工程指示 / 要求簡箋(E.I.)

工程指示編號 : EI / 6051 / 23 修改版次 :
 工程編號 : J - 858 工程名稱 : 將軍澳日出康城 LP 11
 工程項目 : 幕牆 碰瓦位 收口鋁板 拆圖修改
 收件人 : 生統 / 拆圖 發件人 : Ant Yeung 日期 : 19/04/2023

elevation view

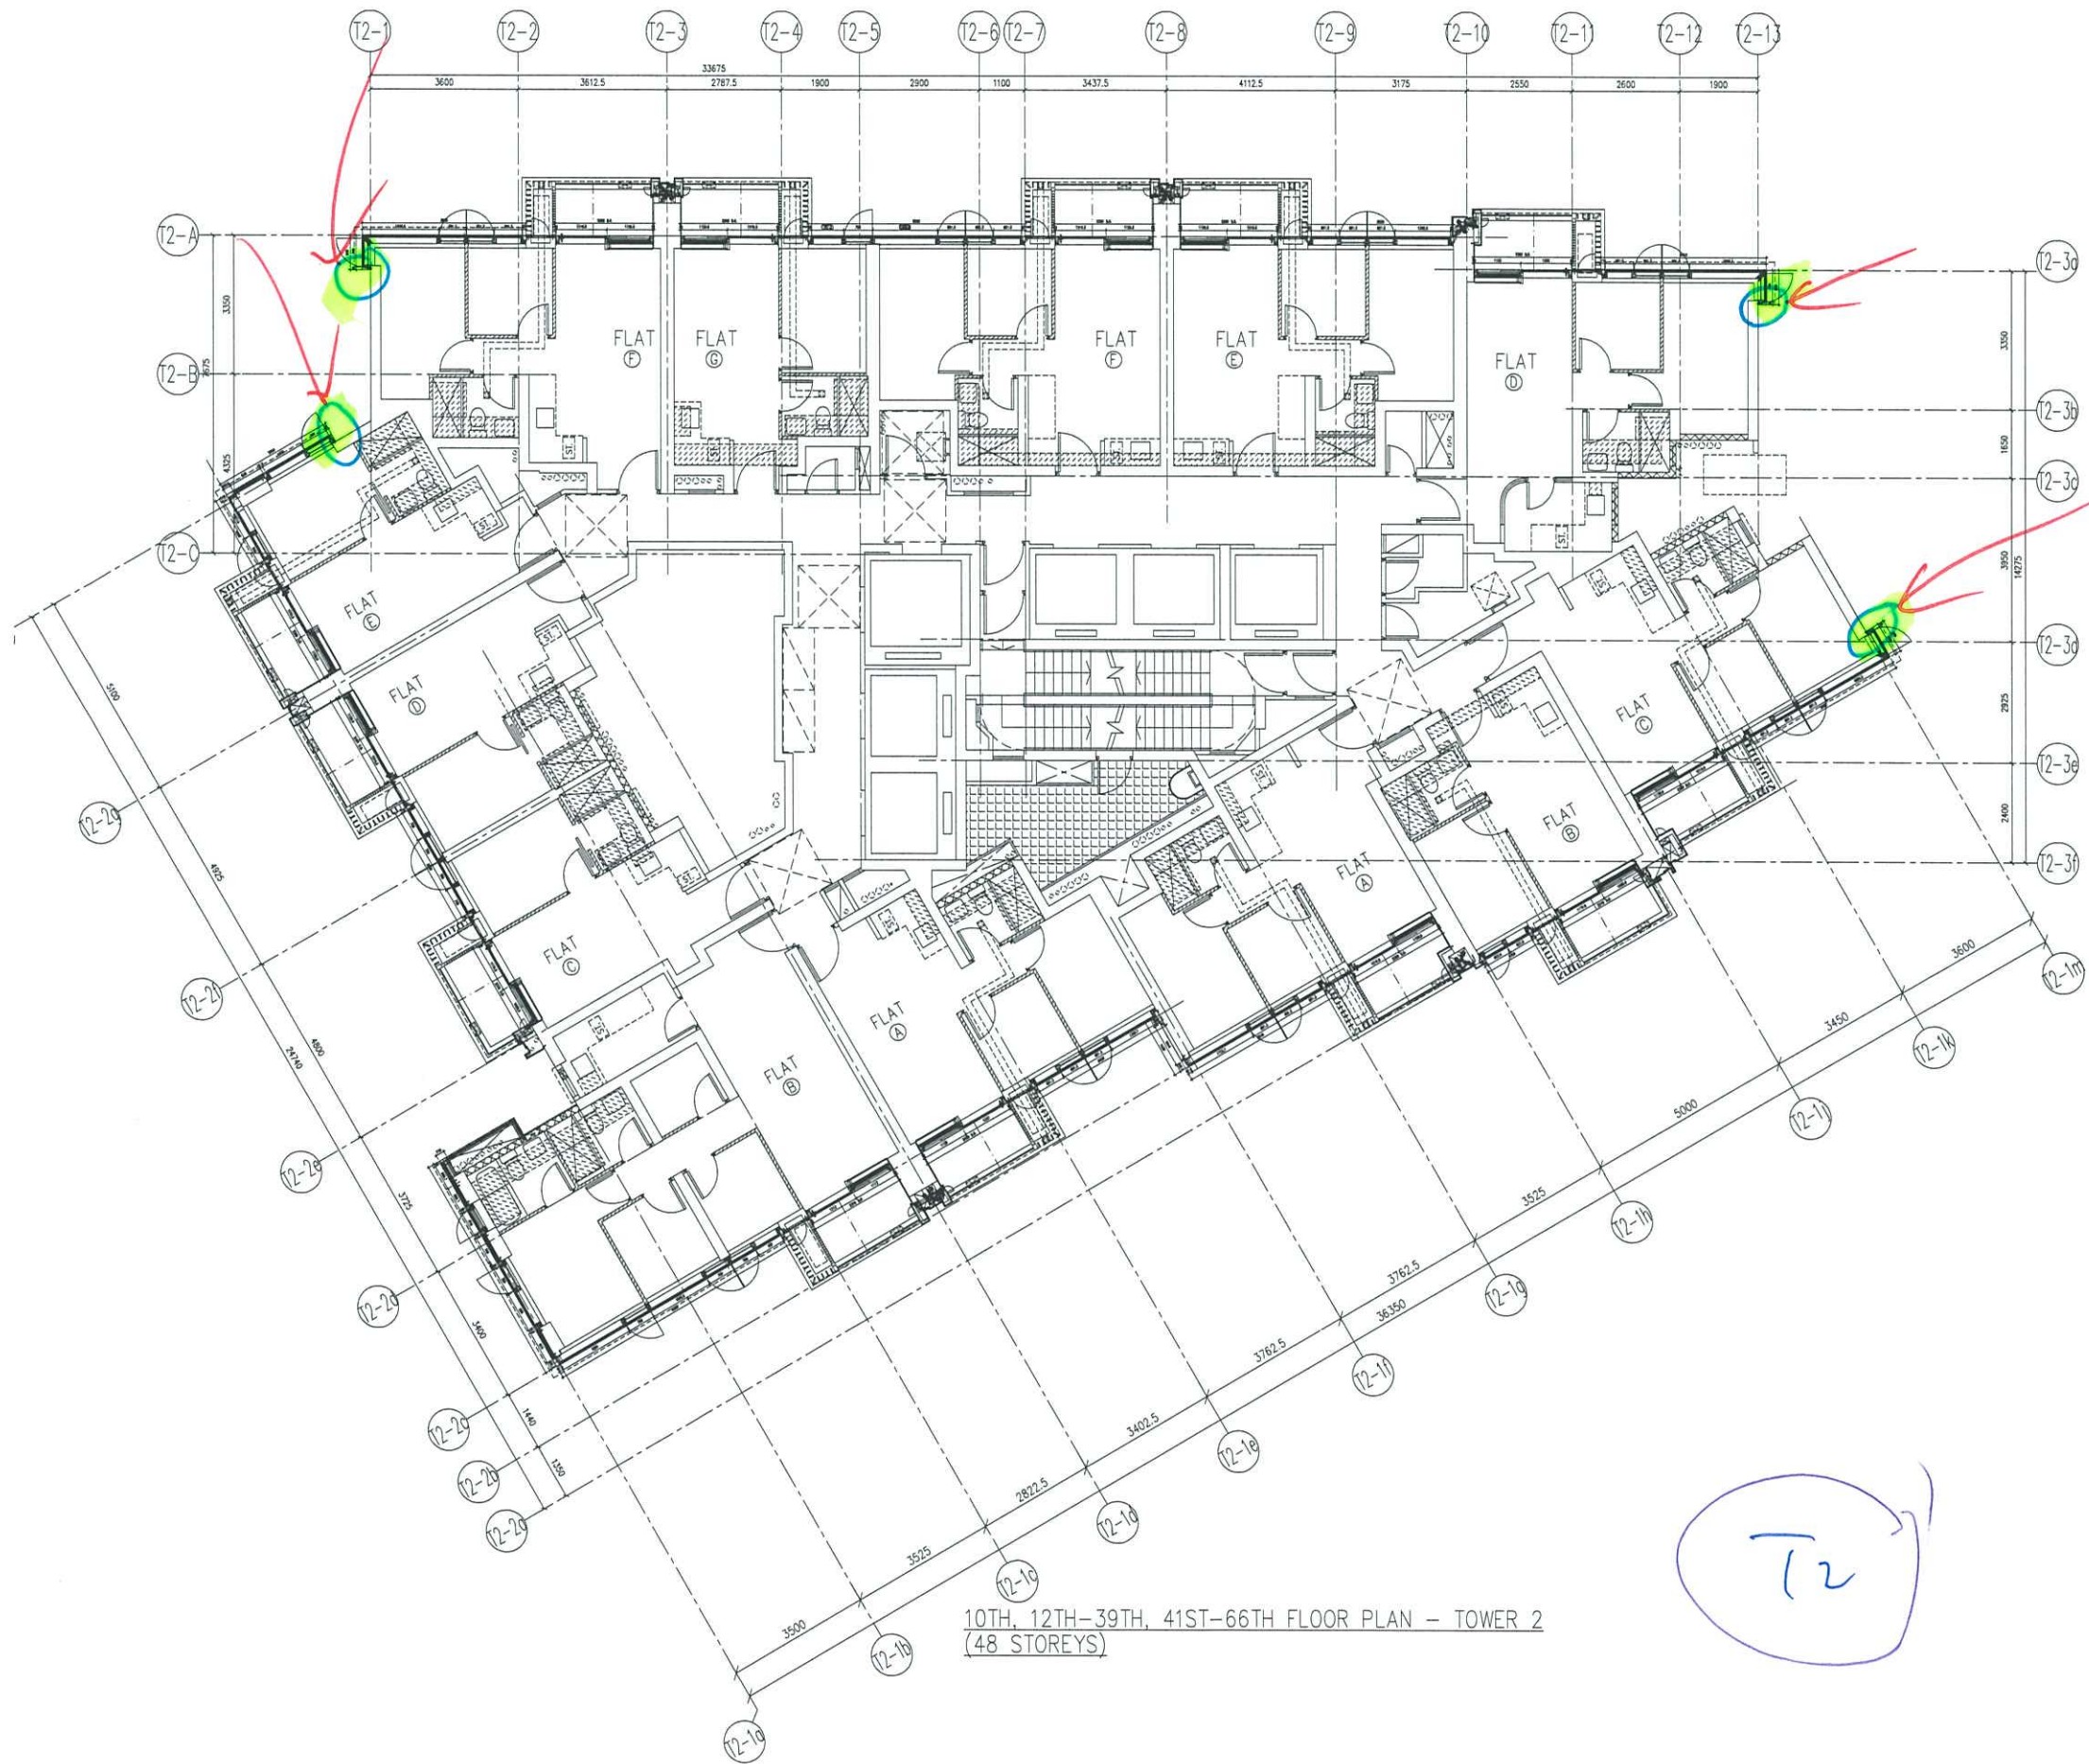
因應顧問要求避免收口鋁板的螺絲鑽穿水槽料的封口片。(不在此 300mm 範圍)

請覆核和修改拆圖 E15635

如图中
 封条
 水槽材料
 防止渗漏
 U型槽
 避免
 漏水
 (300 mm)
 范围
 不存在
 孔位
 的附件
 铝板
 U型
 槽
